presenta le proprie osservazioni relative alla procedura di VAS-VINCA della Variante 12 al PRGC "Accesso nord mobilità sistemica e turistica" di seguito elencate e rileva in via preliminare che la realizzazione della cabinovia determinerebbe uno scadimento dei valori di qualità della vita in quanto tutti gli impatti che verrebbero a prodursi non potranno essere certamente né evitati e neppure minimizzati e segnala inoltre le evidenti condizioni di instabilità di tutta l'area

CABINOVIA METROPOLITANA TRIESTE - PORTO VECCHIO - CARSO					
PIANO PARTICELLARE					
n. rif.	C.C.	F.M.	P.C.N.	ASSERVIMENTO	ESPROPRIO
A1	OPICINA	9	1481/53	X	
1	OPICINA	9	7125		X
2	OPICINA	8	1429/1	X	X
3	OPICINA	8	5634/1		
4	OPICINA	8	5489/1		
5	OPICINA	8	1335/39		
6	OPICINA	8	1335/34	X	
7	OPICINA	8	1335/4	X	
8	OPICINA	8	1335/265	X	
9	OPICINA	8	1335/33	X	
10	OPICINA	8	1335/286	X	X
11	OPICINA	8	1335/8		
12	OPICINA	8	1335/263		
13	OPICINA	8	1335/7		
14	OPICINA	8	1335/257	X	
15	OPICINA	8	1335/256	X	
16	OPICINA	8	1335/14	X	
17	OPICINA	8	1335/255	X	X
18	OPICINA	8	1335/254	X	X
19	OPICINA	8	1335/244	X	X
20	OPICINA	8	4810/1		
21	OPICINA	8	5492/1

Stazione Casilovia Bovedo

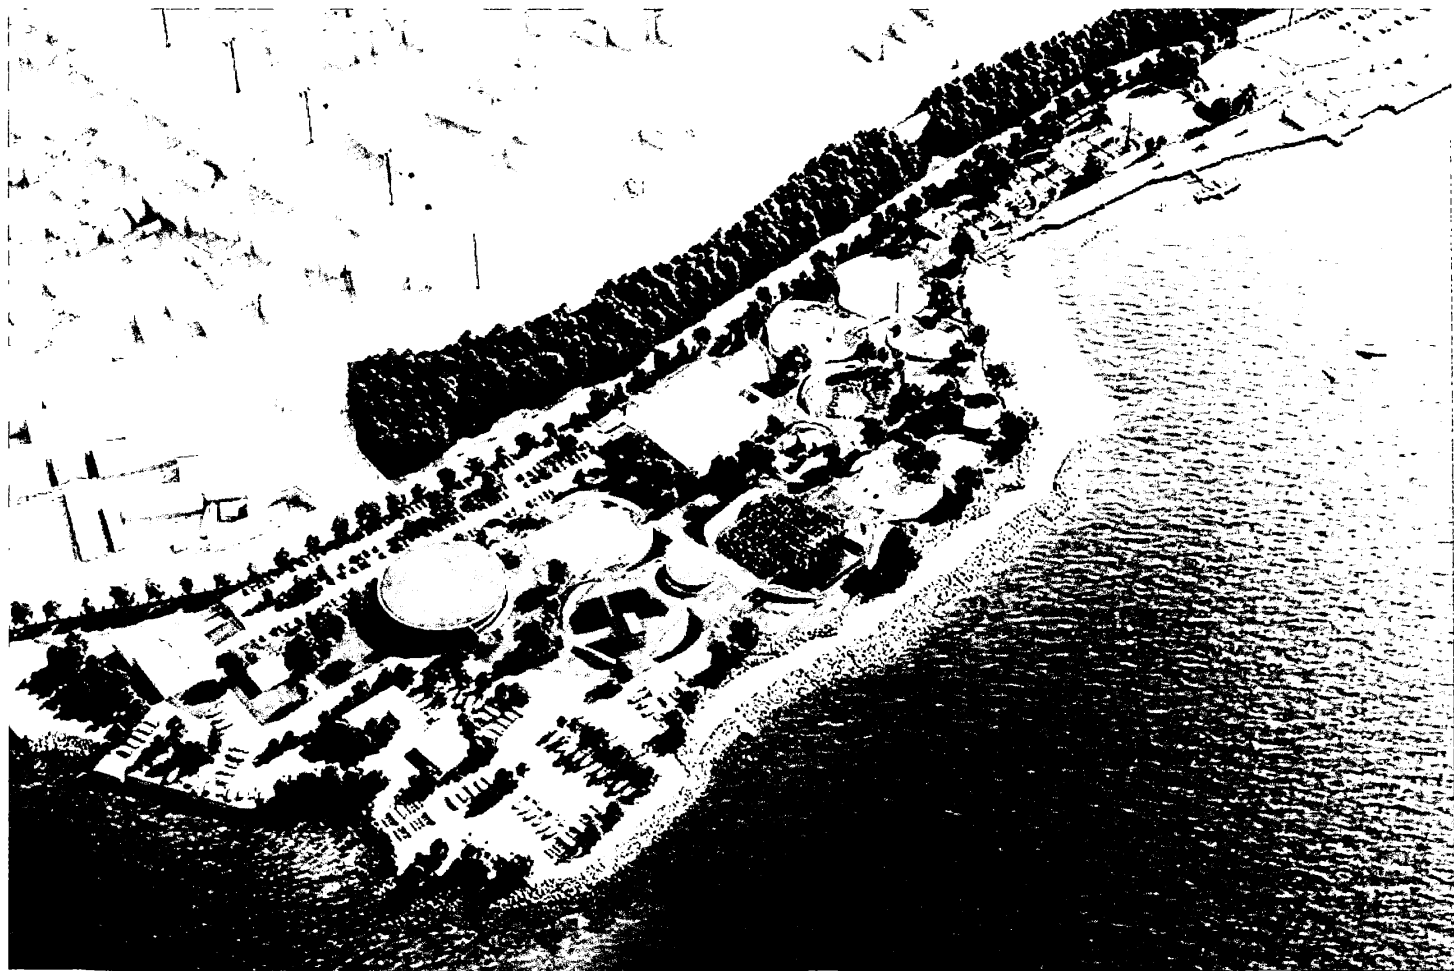
- non vengono forniti nella documentazione progettuale puntuali ed adeguate informazioni e documentazioni tecnico ed amministrative riguardo l'area in cui è prevista la collocazione della Stazione di Bovedo (figura allegata). Infatti con la realizzazione della Stazione si prevede l'effettuazione di interventi, anche di scavo, che vanno ad interessare sia il suolo che il sottosuolo del sito inquinato del Terrapieno di Barcola. Sul tale sito ancora da bonificare non vengono date informazioni sullo stato della bonifica, bonifica tra l'altro ancora da realizzare e neppure sul progetto approvato. La stazione di Bovedo viene collocata all'interno del Terrapieno di Barcola che è un sito inquinato di cui deve essere ancora formalmente definita la progettazione, ancora bonificato e completata la bonifica.
